Progetto per la realizzazione di impianto eolico denominato "Poggio alle Pancole" Comune di Lajatico (PI).
Codice della procedura 7874 data di avvio 4-1-2022.

Progetto per la realizzazione di un impianto eolico, denominato "Poggio alle Pancole", costituito da n. 7 aerogeneratori, per una potenza complessiva pari a 42 MW, e delle rispettive opere di connessione alla RTN, da realizzarsi nel Comune di Lajatico (PI). Cod procedura 7874

OSSERVAZIONI – ALLEGATO 3

Estratto tavola 20V036_L_Visibilita_Lajatico_beni_A1_DEF.pdf

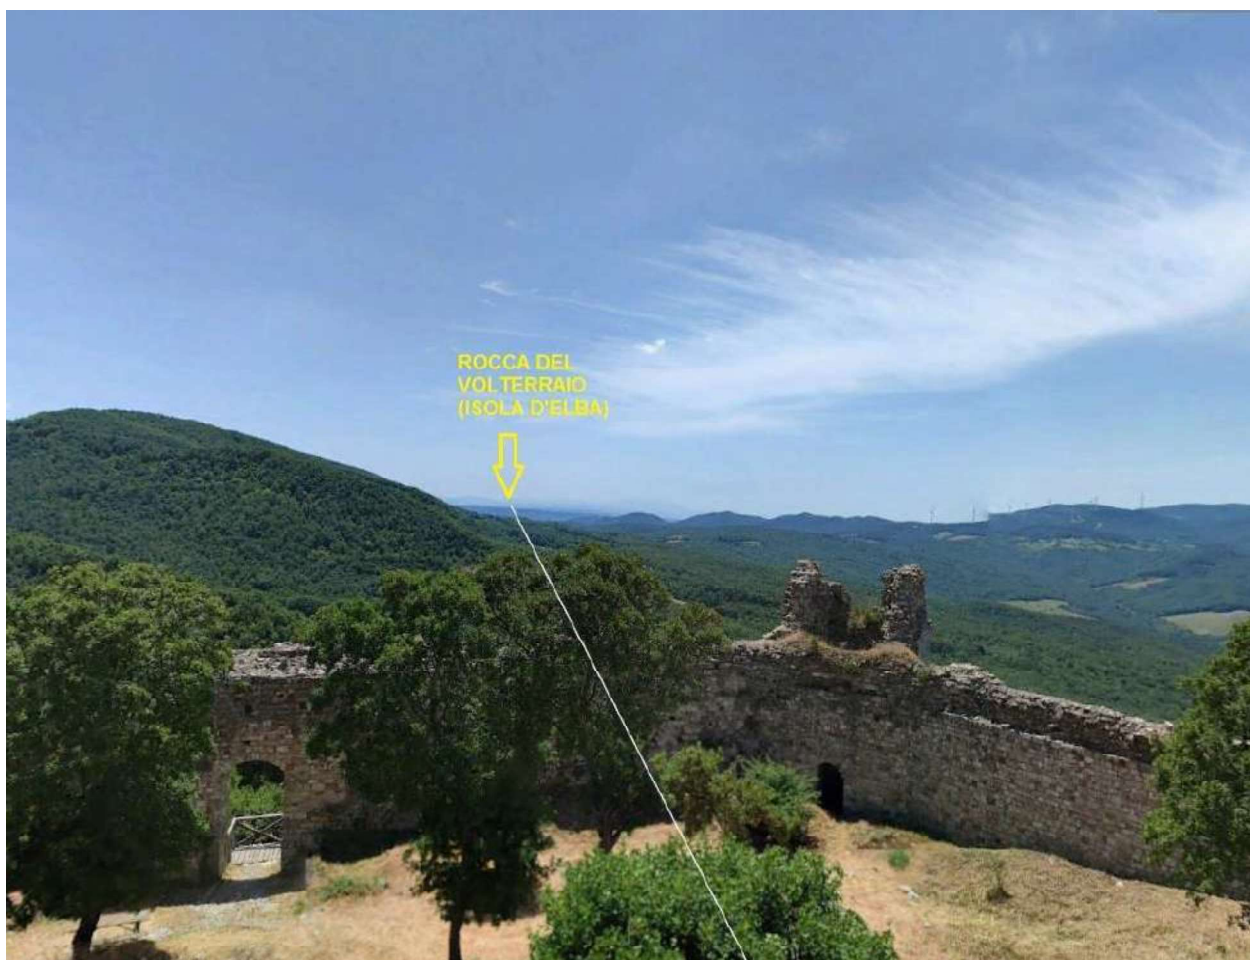
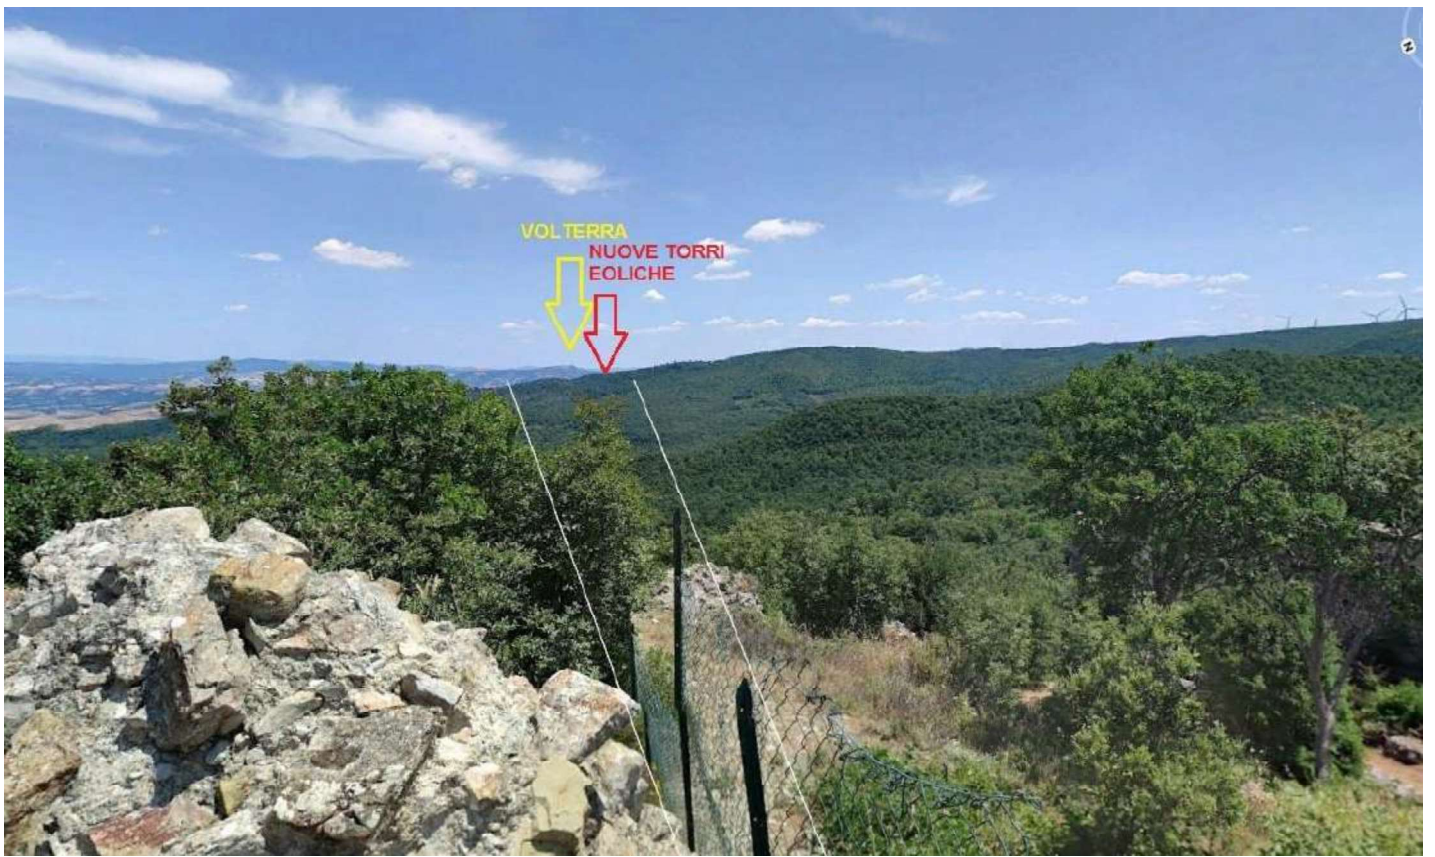
Posizione della Rocca di Pietracassia al centro delle direttrici visive verso i Monti Pisani (rocca della Verruca), Isola d'Elba (Rocca del Volterraio), Volterra

Esistono già alcuni parchi eolici in zona visibili dalla Rocca, il più vicino a sud-est a circa 4 chilometri, un altro a ovest a circa 6 km, ma per fortuna essi non impattano sulle direttrici principali di cui sopra.

Il progetto del nuovo parco eolico invece è posto proprio lungo la direttrice Rocca di Pietracassia – Volterra, e le prime torri eoliche sono site ad una distanza molto ridotta dalla Rocca (meno di 2 chilometri). La realizzazione del Parco potrebbe perciò distruggere per sempre la più importante direttrice visiva storica che ancora possiamo apprezzare, con grave, insipiente e irreparabile danno al paesaggio, alla storia e alla cultura del territorio.

Vista dalla Rocca di Pietracassia verso Volterra – il nuovo parco eolico andrebbe ad impattare proprio sulla direttrice, e posto a meno di 2 chilometri, impedirebbe la vista di Volterra dalla Rocca; il parco eolico esistente, visibile sulla destra, è posto tra 4 e 6 chilometri, ed è parzialmente nascosto da un colle più alto.

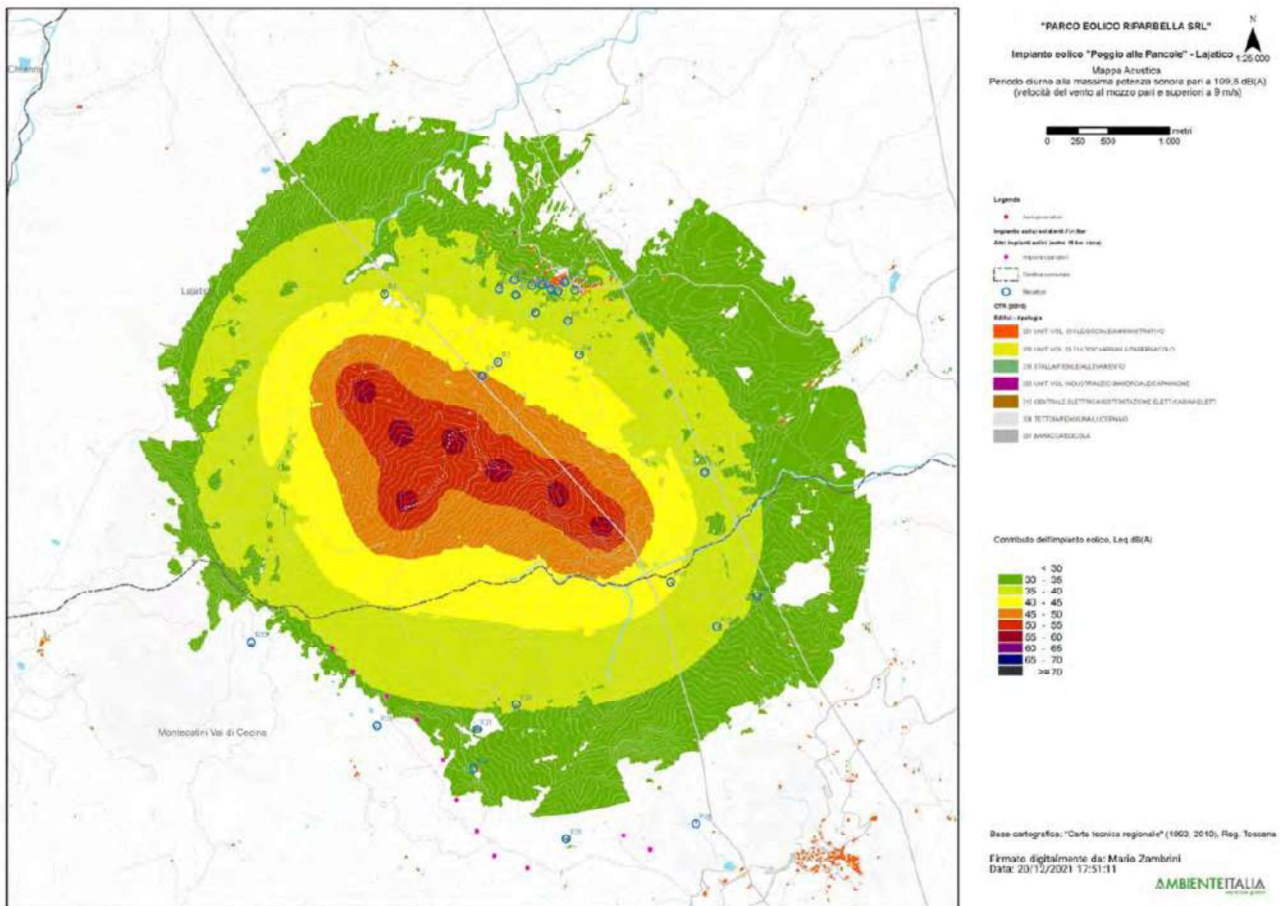
1. A pag 117 della valutazione impatto acustico si stima l'altezza degli edifici pari a 6 m. La stima non è condivisibile in quanto molti edifici hanno almeno un piano in più rispetto al terra e primo. Si tratta di una scelta non cautelativa, quindi, che porta a stimare al ribasso i livelli ai fabbricati.

2. Nella stima dei livelli assoluti di immissione e di emissione non risulta che sia stato preso in considerazione il coefficiente di riflessione di facciata che, solitamente, si considera pari a 3 dB(A) per ovvie ragioni di cautela ma anche per oggettività delle situazioni visto che la stragrande maggioranza degli edifici non presenta intonaci fonoassorbenti o cappotti con analoghe proprietà. I livelli assoluti di immissione e di emissione risultano sottostimati e in molte situazioni si sconfinano nel superamento dei limiti.

3. Nella valutazione del criterio differenziale a finestre chiuse si fa riferimento a un modello di facciata del fabbricato assolutamente non verosimile: il potere fonoisolante di un vetro 3 mm viene dichiarato 30 dB. Il potere fonoisolante di un vetro 3 mm, basta fare una veloce ricerca in letteratura, non supera i 25 dB e se ragioniamo di infisso nel suo complesso non siamo sopra i 20 dB. L'assunto della stanza 4 metri per 4 metri e volume 43 mc non è assolutamente cautelativo perché le camerette abitabili hanno superfici di calpestio inferiori ai 10 mq e volumi inferiori ai 30 mc. In ogni caso è pieno di stanze con superficie di calpestio inferiore ai 16 mq, basta una qualsiasi camera matrimoniale. La stima dell'indice dell'isolamento di facciata è quindi del tutto sovrastimata, quindi errata e porta a dichiarare che il livello di rumore ambientale a finestre chiuse è inferiore al limite di applicabilità sia di giorno che di notte. Ciò non è corretto e, in situazioni di bassa rumorosità residua come stimata/misurata dai tecnici, quando il differenziale si applica, SI SUPERA. Risulta evidente che senza l'assunto della valutazione errato dell'isolamento di facciata il criterio differenziale a finestre chiuse risulta superato.

4. L'osservazione ancora più cogente riguarda l'assunto dell'abbattimento di una parete a finestre aperte pari a 10 dB. 10 dB di abbattimento, prova qualsiasi misura che si possa fare in qualsiasi situazione, può andare bene in caso di parete molto grande, di importante R_w e con finestra piccola, inferiore al 5% della superficie finestrata. Già una stanza normalissima di una cameretta con finestra 1,2x1,4, mediante misura a 1 m dalla facciata in esterno e una all'interno con fonometro a 1 m dalla finestra aperta e oltre 1 m dalle altre superfici riflettenti microfoni a 1,5 m di altezza non presenta abbattimento del rumore superiore a 6 dB, a meno di non avere all'interno un ambiente sovraccarico di arredi solo fonoassorbenti in una condizione assolutamente non realistica. Se poi ci spostiamo a una camera con una banale porta finestra da 1,2mx2,4m si perde un ulteriore dB di abbattimento e in situazioni, che esistono tranquillamente, di infissi ampi (tipo 1,8x2,4 o 2x2,4 o anche oltre) si arriva a situazioni in cui l'unico abbattimento che offre la parete è la riduzione di 3 dB dati dai coefficienti di riflessione di facciata. Coefficiente di riflessione di facciata che, oltretutto, qui non risulta valutato.

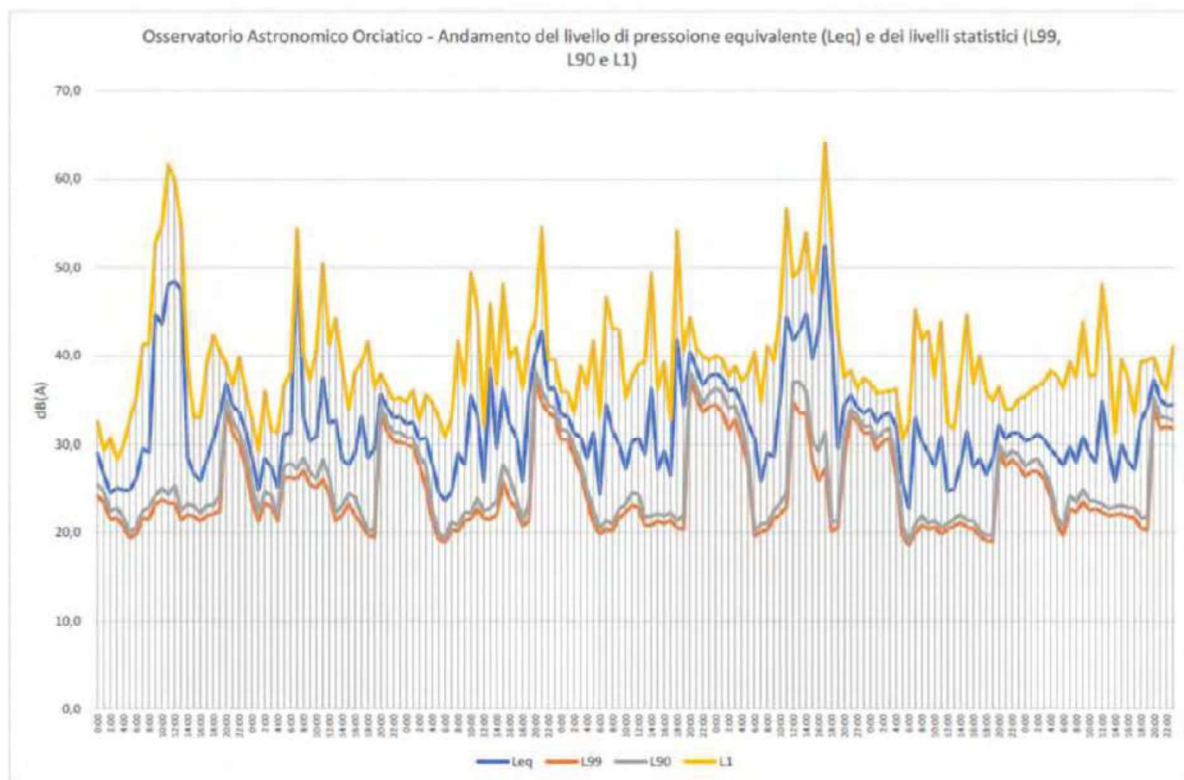
pagina 28 che in corrispondenza di livelli di pressione equivalente Leq intorno ai 45 dB(A), i livelli

di pressione istantanea L1 si aggirano intorno ai 63 e 65 dB(A) o comunque superiori a 50 dB(A) e questo per periodi di 4 e 9 ore, quindi per buona parte della giornata.
